武庫川水系河川整備計画（原案）等に対する委員意見と県の考え【質問】（その2）

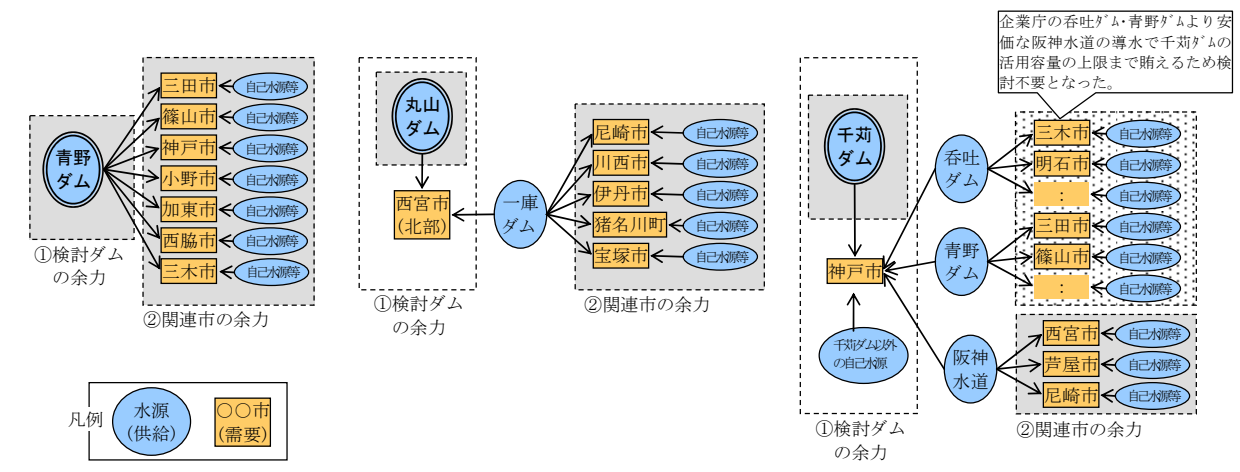
| 主な内容 | 委員からの意見（意見書） | | 意見に対する県の考え |
|---|--------------|--|---|
| 河道掘削 | 4 | （河床洗掘に関して） （第 56 回流域委員会議事録（案）12 ページ下段に関して）43 号線橋梁橋脚の間隔は広いから 4 m 程の流速が直接ぶつかり深掘れする。一方、阪神鉄橋橋脚は間隔が狭いため、堰上げが起これ流速が遅く（堰上げの部分はその通り）洗掘が起これにくい。このような記述に対し、堰上げがある場合は、図の①の不等流の水面形状となるのが開水路水理学の教えるところで、説明者は②の曲線を想定しているのではないか。結果として、橋脚が密の方が橋脚の下流部で流速や渦が大きく洗掘が起これやすくなる筈である。従って阪神鉄橋で深掘れが起これないのは別の理由（河床が洗掘されにくい状態など）があると考えべきではないか。なお図の③は、橋脚のない場合の（疑似）等流水面である。 | 村岡委員 橋脚周辺の局所洗掘や護床ブロックの沈下は、流れが橋脚に衝突して発生する下降流や馬蹄形渦など橋脚底面付近で発生する三次元的な局所流れが主な原因です。またこの下降流や馬蹄形渦の強度は橋脚前面の流速の大小に依存します。 今回の実験では、国道 43 号橋梁と阪神電鉄橋梁で橋脚前面の流速に有意な差が認められたため、この流速の違いが下降流や馬蹄形渦の強度に影響し、護床ブロックの安定性に差が生じたものと推察しています。 ご指摘のとおり断面平均的には“橋脚の下流部で流速が大きくなる”ことは事実ですが、このことと局所洗掘の主な原因である下降流や馬蹄形渦の発生とは別の問題であり、実際の実験においても阪神電鉄の橋脚側面や下流部での H 型ブロックの沈下は起こっていません。 なお、橋脚周辺の局所洗掘の状況は、河床材料や上流からの供給土砂量によって異なります。このため今回の模型実験結果については、数値結果を絶対視するのではなく、傾向を掴むための定性的評価にとどめています。事業実施にあたっては更なる安全性確保に向けて検討を深める考えです。 |

図 5.6 洪水期水位活用と水源余力活用の水位の関係

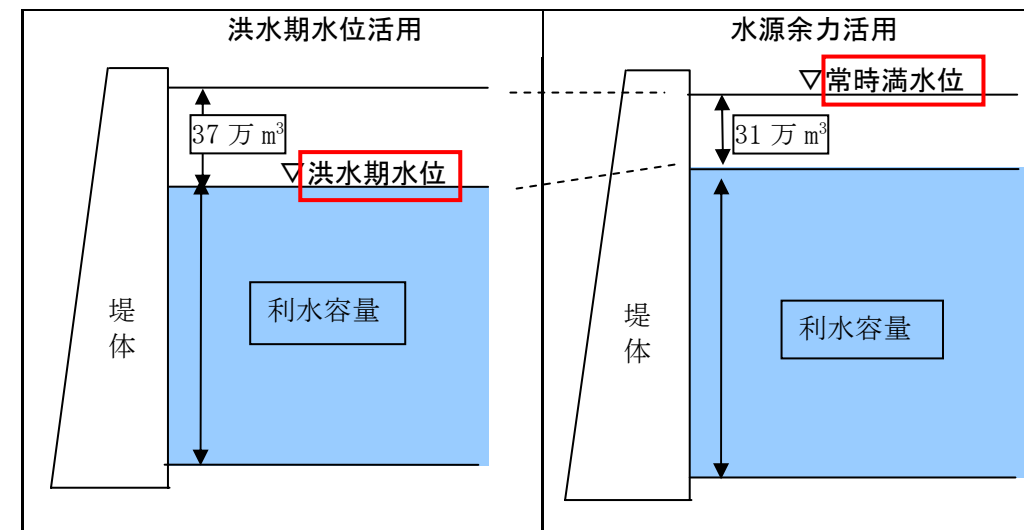
| 主な内容 | 委員からの意見（意見書） | | 意見に対する県の考え |
|-------------------|--------------|--|---|
| 既存ダムの活用 (丸山ダム) | 21 | 37 万 m ³ と 31 万 m ³ には 6 万 m ³ もの差がある。既に運用されている洪水調節容量を 37 万 m ³ に決定した根拠が知りたい。 | 佐々木委員 丸山ダムは、現在、洪水調節をしない利水専用ダムであり年間を通して常時満水位から 1.5m 下げた水位で運用しています。このため、西宮市の了解を得て、この容量に相当する 37 万 m ³ を治水活用(洪水期水位活用)する案としました。 一方、31 万 m ³ は、水源余力活用の検討の結果、丸山ダムで見込まれる余力です。 第 57 回流域委員会資料 3P46 にあるように、水源余力活用での余力分 31 万 m ³ は常時満水位を基準とした水源余力であり、実際に水位を下げて運用している洪水期水位活用の 37 万 m ³ の中に含まれている量であるため、洪水期水位活用の 37 万 m ³ を採用しています。 |
